IZMJENE I DOPUNE URBANISTIČKOG PLANA UREĐENJA NASELJA JAKIŠNICA (JAKIŠNICA, GAGER, STANIŠĆE)

OBRAZLOŽENJE PLANA

Arheo d.o.o.

<table><tr><th>Važeći plan</th><th>Sustav e - planovi</th></tr><tr><th>1. Korištenje i namjena površina</th><th>1. Namjena prostora</th></tr></table>

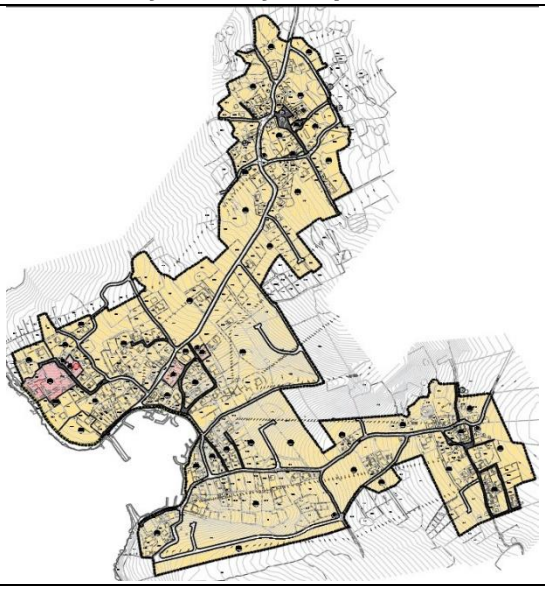
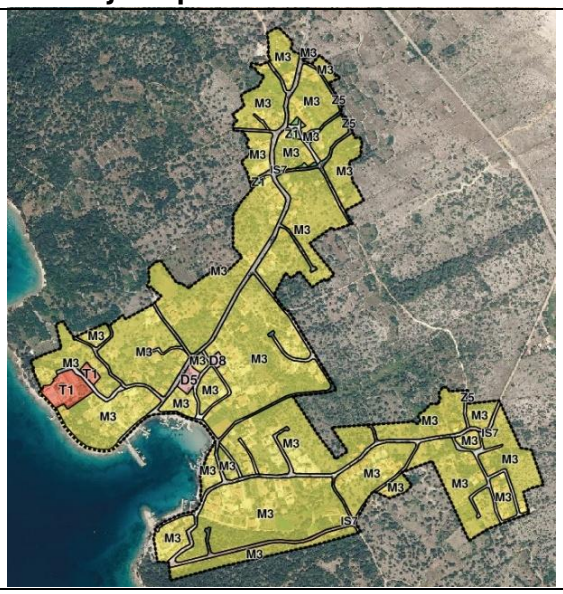
<table><tr><th>Važeći plan</th><th>Sustav e - planovi</th></tr><tr><td colspan="2">Namjene površina se prilagođavaju i usklađuju prema namjenama propisanim novim Pravilnikom o prostornim planovima.</td></tr></table>

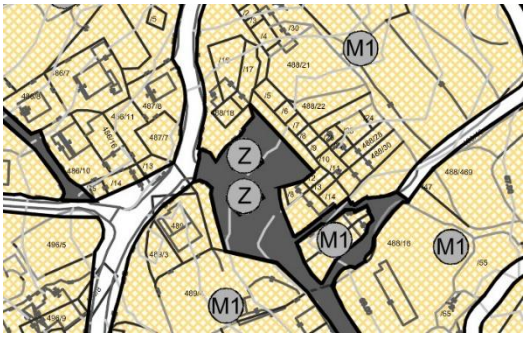
4_Način i uvjeti gradnje 4.B. Način gradnje	/
Kartografski prikaz ne postoji u ovakvom obliku u sustavu e planovi. Svi relevantni podatci za uvjete gradnje, prilagođeni i preneseni su u 1.3.1. Pravila provedbe zahvata unutar namjena M3a i M3b koja se razlikuju po visini. Radi se konkretno o preraspodjeli maximalne visine izgrađenosti. Stare jezgre naselja (Stanišić i Gager) max visina 7,5 m, ostatak naselja prema moru max visina 9,5 m.
